Informe de auditoría
CONSORCIO DE AGUAS BILBAO BIZKAIA
CABB

de la seguridad de los equipos de trabajo
ANEXO 6.76 HORNO 1

6.76 Ficha de equipo de trabajo: Horno 1

SITUACIÓN: C/ Maestro Jose, 48910 Sestao, Bizkaia, España
 IDENTIFICACIÓN: HORNO 1

6.76.6. Riesgo de contacto mecánico en los ejes de los ventiladores de tiro y de fluidificación

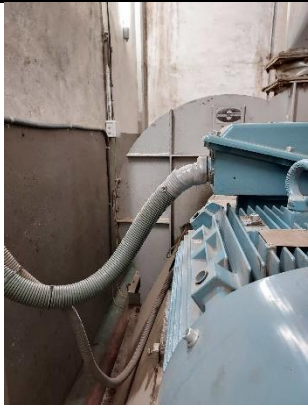
No conformidad	Medida propuesta	Valoración del riesgo
	Sustituir el resguardo por uno fijo que impida el acceso a al eje del ventilador de tiro y del ventilador de fluidificación	C4
Eje ventilador de fluidificación

Eje ventilador de tiro		RIESGO MEDIO
El resguardo de que disponen los ventiladores no impide el acceso a la zona peligrosa en movimiento
